日本原子力研究開発機構 大洗研究所(北地区)JMTR(施設番号1)の 核燃料物質使用変更許可申請の概要について

令和5年9月13日

国立研究開発法人日本原子力研究開発機構
高速炉・新型炉研究開発部門
大洗研究所 環境技術開発センター
材料試験炉部 廃止措置推進課

1. 概要

図9.2-1 JMTR液体廃棄物排水系概略図

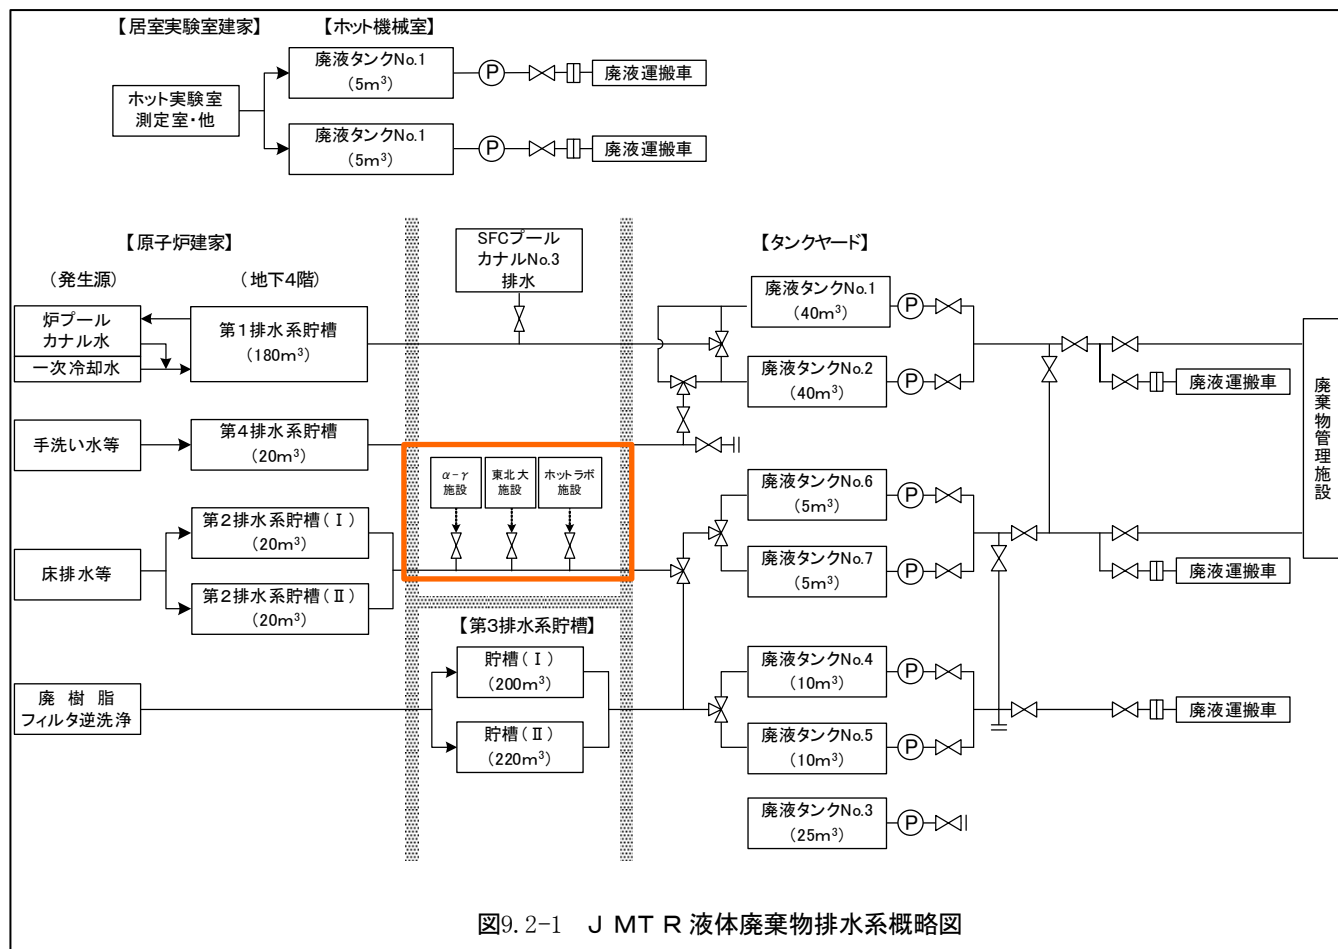
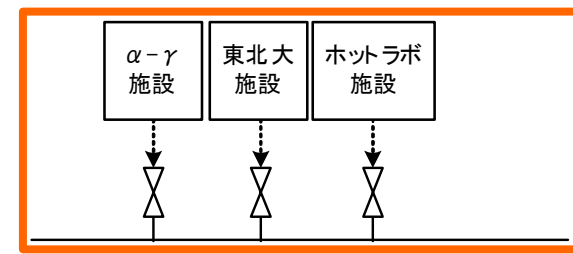
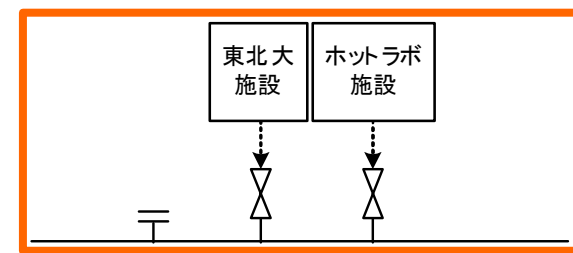
- ① 本文「図9. 2-1 JMTR液体廃棄物排水系概略図」から α - γ 施設に関する記載を削除する。

図9.2-1 JMTR液体廃棄物排水系概略図において、JMTRのタンクヤードで照射燃料試験施設である α - γ 施設、東北大施設、ホットラボ施設から液体廃棄物を受入れることができる許可を受けているが、 α - γ 施設からの液体廃棄物の受入れを終了することによる配管撤去に伴い、バルブの撤去及び閉止蓋の取付を行う。また、本文についても、タンクヤードへの液体廃棄物の受け入れに関する記載の適正化を行う。
